Città di  
Sassuolo

# PIANO DI RISANAMENTO ACUSTICO DEL TERRITORIO COMUNALE

## CONTRODEDUZIONI AL PARERE ARPAE

**Luglio 2017**

Simulazione dello stato di fatto (h = 1.5 m dal suolo)

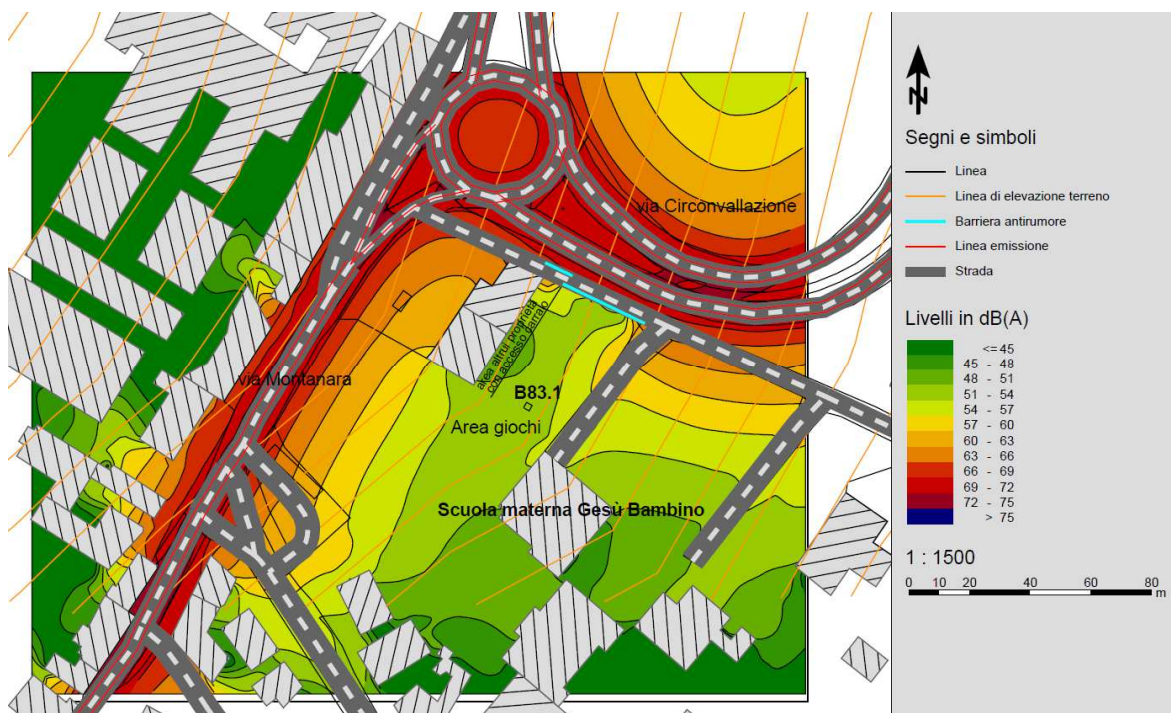
Come richiesto dal parere ARPAE, è stata valutata l'ipotesi di inserimento di una barriera lungo il confine nord dell'area scolastica che si affaccia su via Circonvallazione. Il calcolo previsionale ha però mostrato, anche nell'ipotesi di una barriera alta 3 m e lunga 40 m, un'attenuazione acustica complessiva non superiore ai 2 dBA nello stesso punto già oggetto di rilievo (B83.1), nell'area di maggiore permanenza dei bimbi in esterno, ove il livello acustico medio si manterrebbe superiore ai 52 dBA. Il modesto guadagno acustico è dovuto principalmente al contributo di vari tratti stradali, caratterizzati da elevato traffico, non schermabili dalla barriera rispetto al ricevitore. Nella pagina a seguire si riportano le simulazioni effettuate per un immediato confronto visivo.

Alla luce di quanto sopra riportato, si può affermare che il rapporto costo/beneficio per l'ipotesi di inserimento di una barriera a confine è troppo elevato per giustificare la realizzazione, pertanto si confermano le considerazioni riportate nel Piano in merito alla difficoltà di individuare ulteriori efficaci interventi. Si ritengono comunque significativi gli interventi già realizzati dall'Amministrazione Comunale al fine di mitigare per quanto possibile "alla fonte" le due principali sorgenti sonore ambientali nell'area:

stesura del manto fonoassorbente su via Circonvallazione (che sarà oggetto di corretta manutenzione nel tempo, assicurando eventuali sostituzioni di parti danneggiate con impiego di asfalto di uguale qualità) e limitazione della velocità a 30 km/h sul tratto prospiciente di via Montanara.

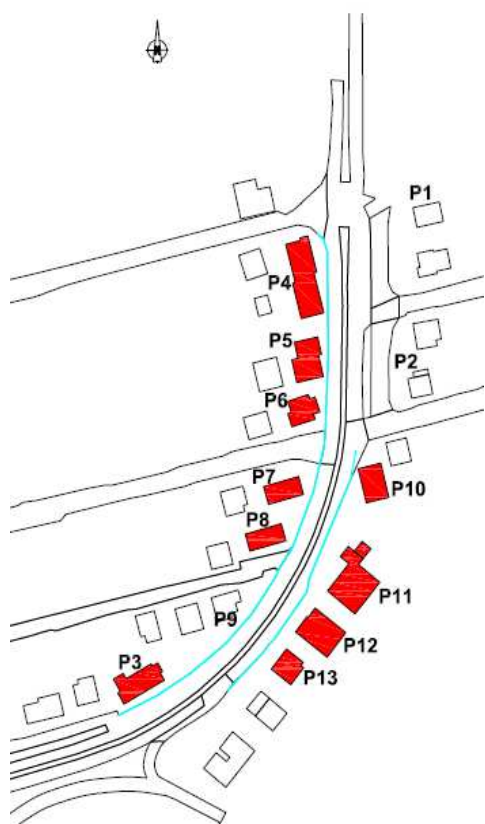
- via Circonvallazione S/E, curva di raccordo tra i tratti a sud ed est dell'abitato: la barriera antirumore proposta consente di prevedere il rispetto dei limiti di immissione del DPR 142/04 (70 dBA diurni e 60 dBA notturni) ad una quota da terra di 4 m (primo piano) in corrispondenza della facciata dei ricettori al primo fronte edificato.

Ragioni sia di tipo economico che di impatto visivo impediscono che l'altezza della barriera possa essere alzata ulteriormente. Il tratto stradale in esame risulta già dotato di manto di usura fonoassorbente, ancora in buone condizioni.

A fianco della strada sono presenti anche edifici fino a 4 piani fuori terra. Agli ultimi piani, non schermati dalla barriera antirumore, non si può garantire previsionale il rispetto dei 60 dBA notturni: è questo il caso dei ricettori identificati nella figura seguente con colore rosso e con le sigle P3 (4 piani fuori terra) - P4 (3 piani f.t.) - P5 (3 piani f.t.) - P6 (3 piani f.t.) - P7 (4 piani f.t.) - P8 (4 piani f.t.) - P10 (3 piani f.t.) - P11 (3

piani f.t.) - P12 (3 piani f.t.) - P13 (3 piani f.t.), in facciata ai quali ai piani più alti si stimano superamenti del limite notturno compresi entro i 3 dBA come mostrano figura e tabella a seguire:
